IMPIANTO DI RECUPERO DI RIFIUTI SPECIALI NON
PERICOLOSI
VARIANTE SOSTANZIALE
INTEGRAZIONI

PROGETTO DEFINITIVO

RELAZIONE TECNICA INTEGRATIVA

Data: agosto 2019

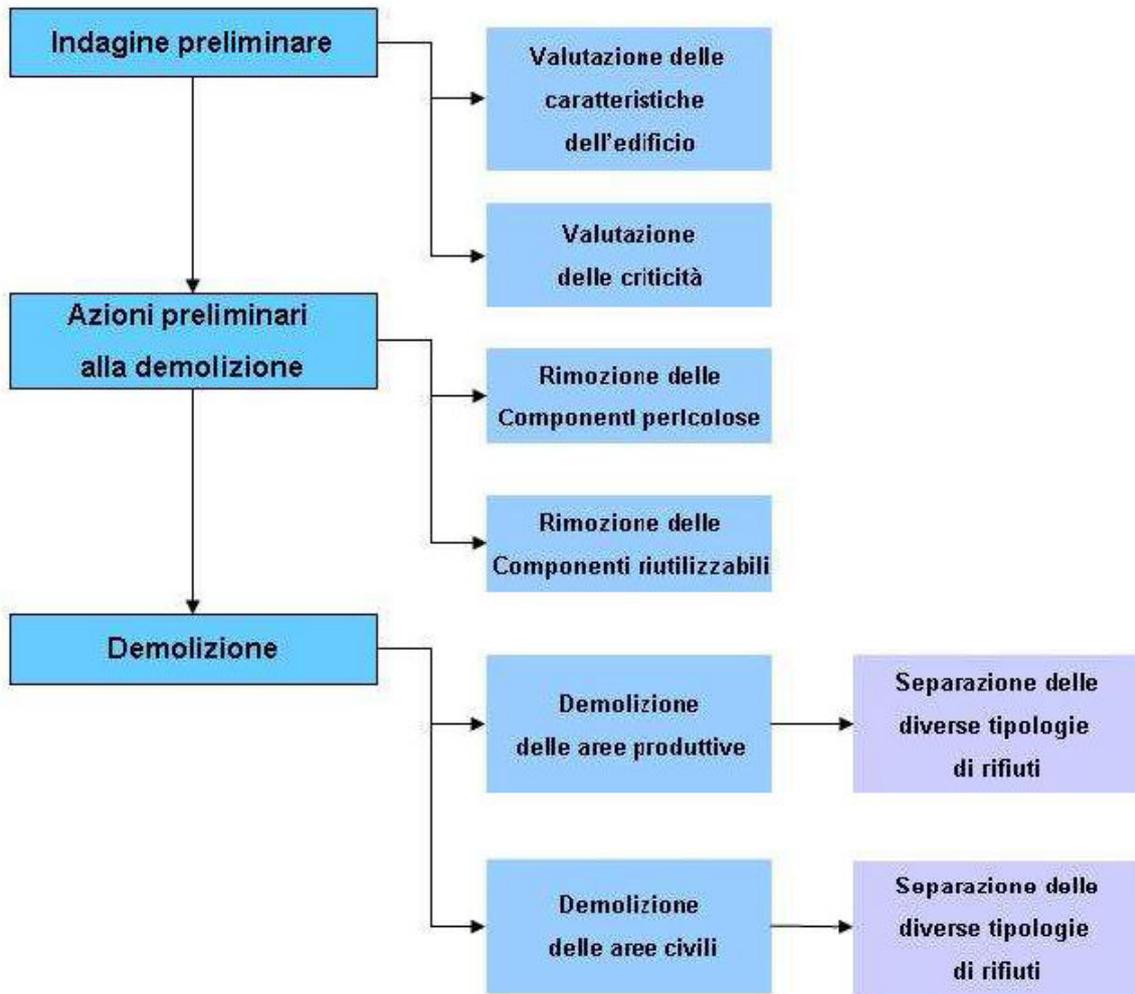
• ridefinire le modalità di conferimento escludendo la procedura di prestoccaggio;

Nel Piano di Gestione Operativa allegato (ALL. A02BIS) è riportata la procedura, di cui si riporta un estratto. Presso l'impianto non sarà, quindi, effettuato il prestoccaggio. In

Effettuato lo scarico, ed in caso di esito positivo della verifica, è concesso il permesso di uscita del mezzo.

In caso di esito negativo della verifica, il mezzo sospende le operazioni ed è attivata la procedura di respingimento del carico che prevede l'organizzazione del conferimento in

Figura 1: Diagramma di flusso attività di recupero rifiuti di C & D

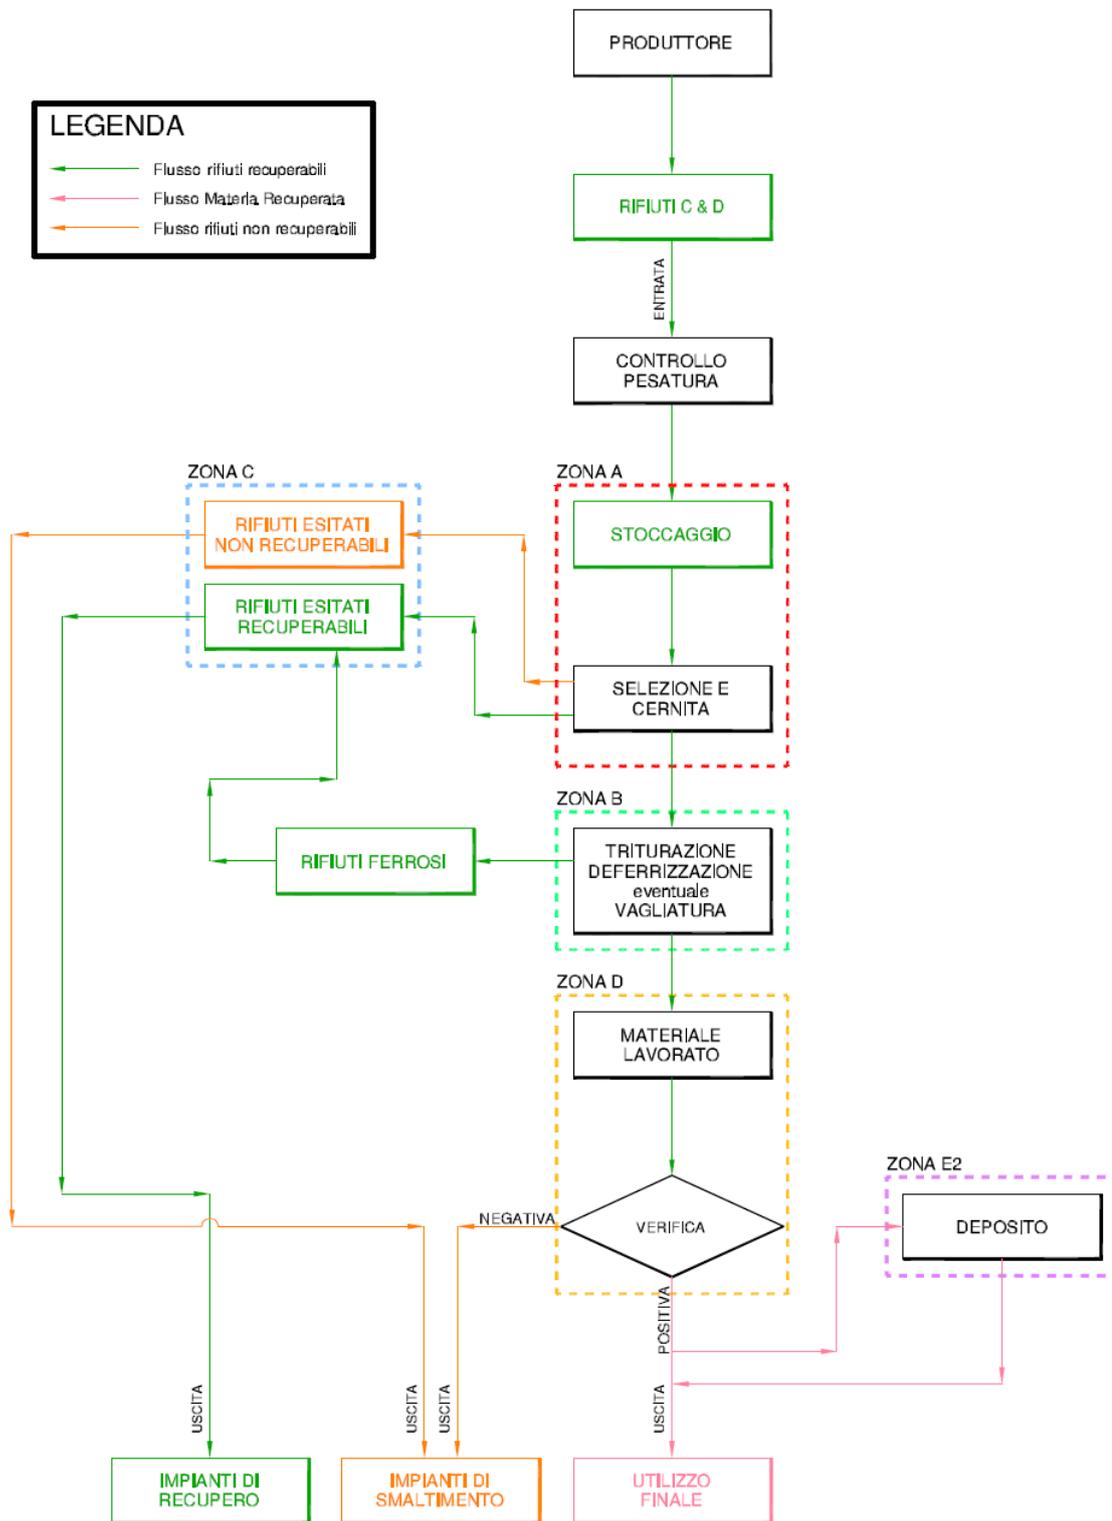
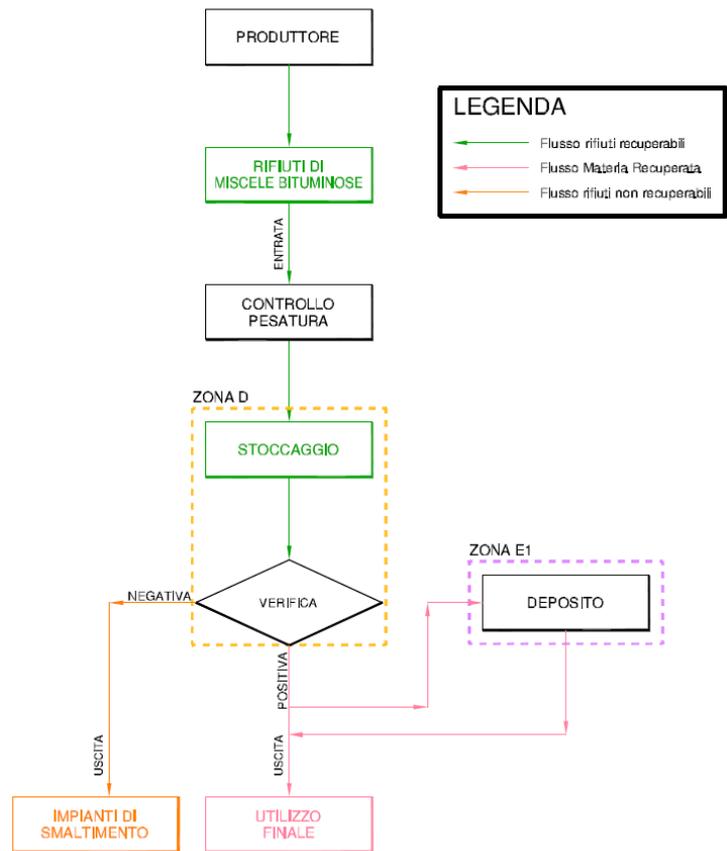
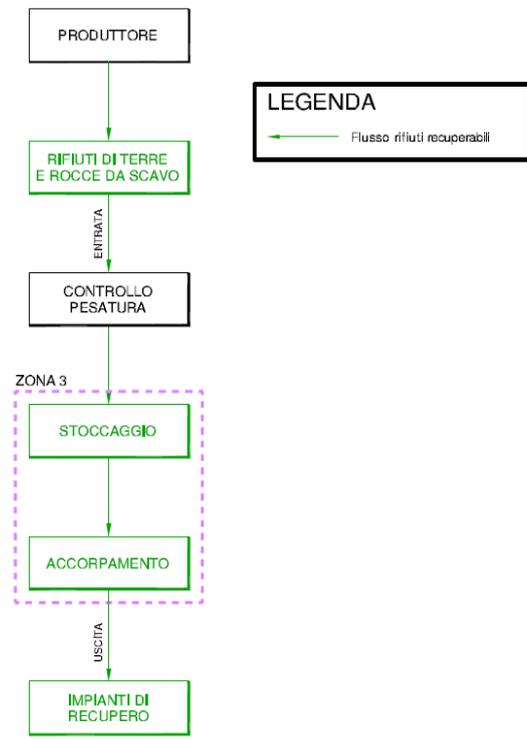
• *descrivere le modalità di effettuazione delle operazioni di recupero allegando schemi di principio, diagrammi di flusso e bilanci di massa nei quali vengano evidenziati i vari codici CER autorizzati e da autorizzare;*

Di seguito i diagrammi di flusso dell'attività di recupero:

Nell'attività dell'impianto non rientrano procedure di additivazione di reagenti, leganti, ecc. o operazioni di eliminazione in sito dei rifiuti (es. incenerimento, discarica) che possono influire sul bilancio di massa.

Le operazioni di selezione e cernita ed accorpamento possono determinare la separazione di frazioni indesiderate e, quindi, determinare una diversa ripartizione dei materiali in uscita come dimostrato nello schema seguente (quantità in ton/d):

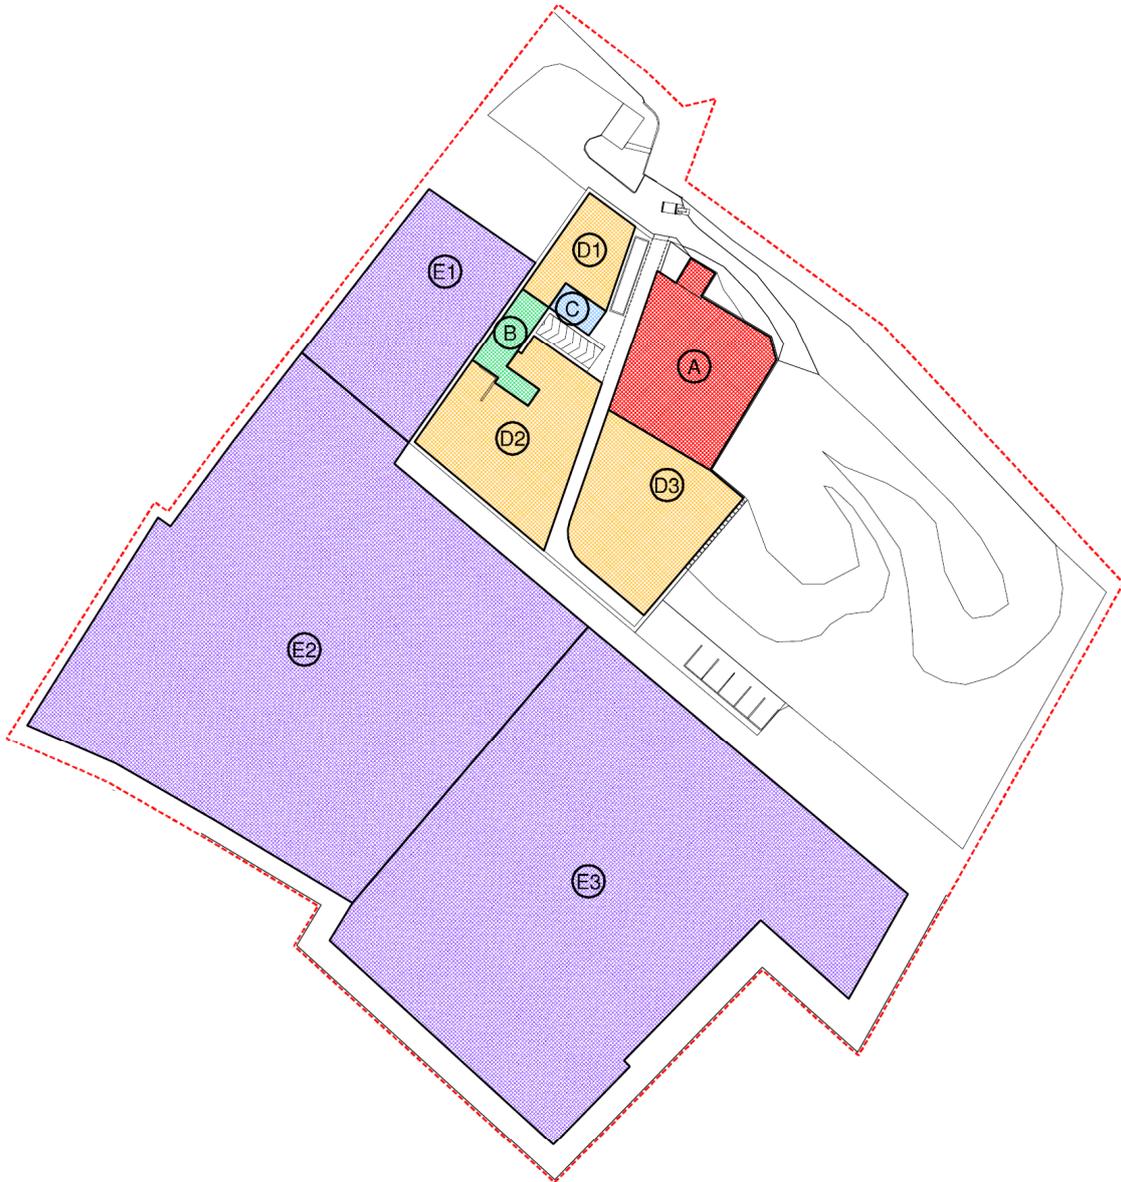
• *suddividere in maniera univoca e funzionale le varie aree dell'impianto tra le quali: stoccaggio rifiuto in entrata, aree di lavorazione e aree di stoccaggio del rifiuto o EOW prodotti successivamente alla lavorazione, stoccaggio sottoprodotti, etc..*

Nella planimetria di progetto allegata (TAV. B03TER) è riportata la suddivisione delle aree di lavorazione e stoccaggio come illustrato nella figura seguente.

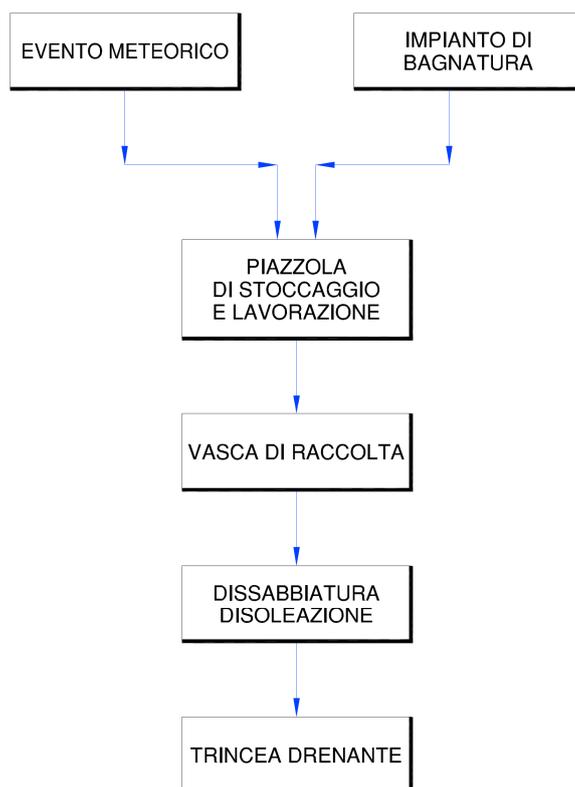
· trasmettere una planimetria riepilogativa dell'insediamento dello stato di fatto e dello stato di progetto, con lo schema di tutte le reti fognarie (domestiche, pluviali e dilavamento piazzali) e l'ubicazione dei punti di scarico. Tale planimetria dovrà, inoltre, contenere tutti i sistemi di trattamento acque reflue (vasche Imhoff, impianti di disoleazione, sistemi di sedimentazione, etc.) e gli eventuali sistemi di smaltimento (sub-irrigazione, fito-evapotraspirazione).

Sono prodotte le tavole TAV. B02 BIS e TAV. B03 TER, in sostituzione di quelle presentate, con riportata la gestione delle acque e dei reflui esistente e di progetto.

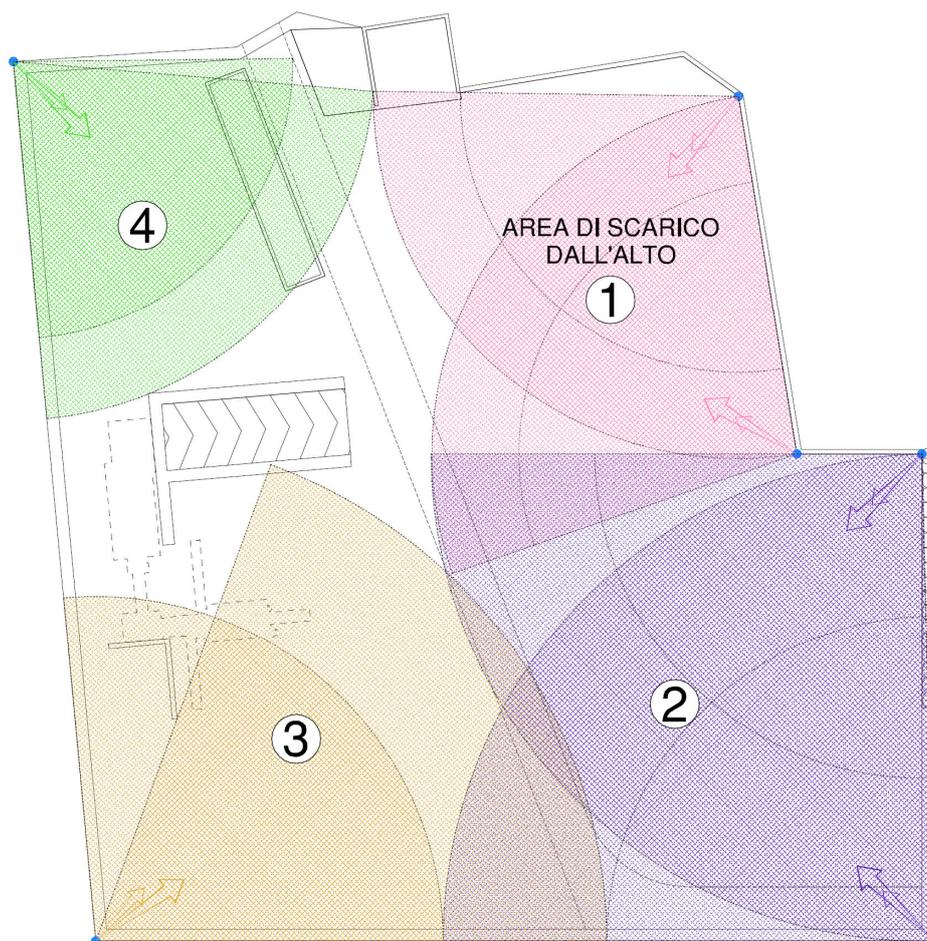
• trasmettere la specifica tecnica dell'impianto di depurazione delle acque meteoriche di dilavamento con i calcoli idraulici necessari a giustificare il suo dimensionamento e con la garanzia del rispetto dei limiti di un eventuale scarico;

Sarà installato un dissabbiatore – disoleatore modello DD-12500/4S/2PAS della Veneta Prefabbricati S.a.s. con potenzialità di trattamento di 105 l/s.

Particolarità dell'impianto è l'elevata efficacia del processo di disoleazione che comprende, oltre al filtro a coalescenza, otturatori a galleggiante per la chiusura automatica per la presenza di oli minerali/idrocarburi aventi massa volumetrica da 0,85 a 0,90 g/cm³.

Per i dettagli tecnici si rimanda alle schede allegate alla relazione tecnica (A01BIS.4: SCHEDE TECNICHE IMPIANTO DI DEPURAZIONE).
